FORMULARIO N° 3

DOCUMENTO DE RESPUESTAS A OBSERVACIONES TÉCNICAS PRESENTADAS AL DOCUMENTO TECNICO DE SOPORTE DENTRO DEL PROCESO DE SELECCIÓN SIMPLIFICADA No. 027 DE 2021 PARA “REALIZAR LA ADECUACIÓN DE LA PLANTA FÍSICA, BAJO LA MODALIDAD PRECIOS UNITARIOS FIJOS SIN FORMULA DE REAJUSTE, LA ADQUISICIÓN E INSTALACIÓN DEL MOBILIARIO Y LA ADQUISICIÓN Y PUESTA EN FUNCIONAMIENTO DE LOS EQUIPOS TECNOLÓGICOS PARA LA SEDE DE LA CONTRALORÍA GENERAL DE LA REPÚBLICA, GERENCIA DEPARTAMENTAL REGIONAL CAQUETÁ.”

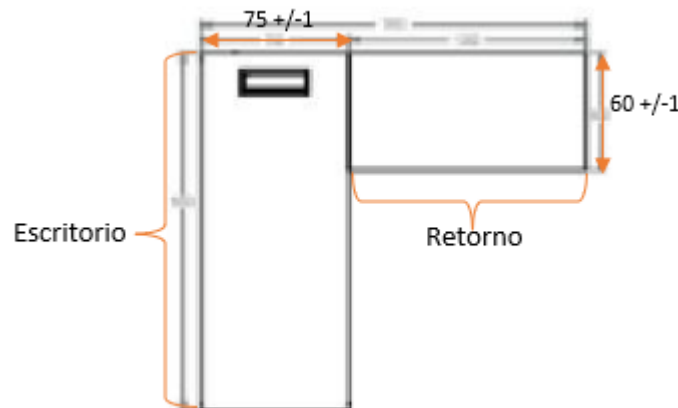
5. *Con relación a MBF-55 y MBF-56, los espaldares los requieren en maya respirable, ¿esta pueden ser plástica o debe ser textil?*
 6. *Con relación a MBF-37: ¿tiene un plano de mejor calidad para ver las medidas totales?*

5. Para los ítems MBF-55 y MBF-56, los espaldares se requieren en maya respirable, por favor acogerse a la ficha técnica.
6. Los planos son los estipulados en la ficha técnica, por favor acogerse al ANEXO 7. FICHAS MOBILIARIO, teniendo en cuenta la siguiente imagen:
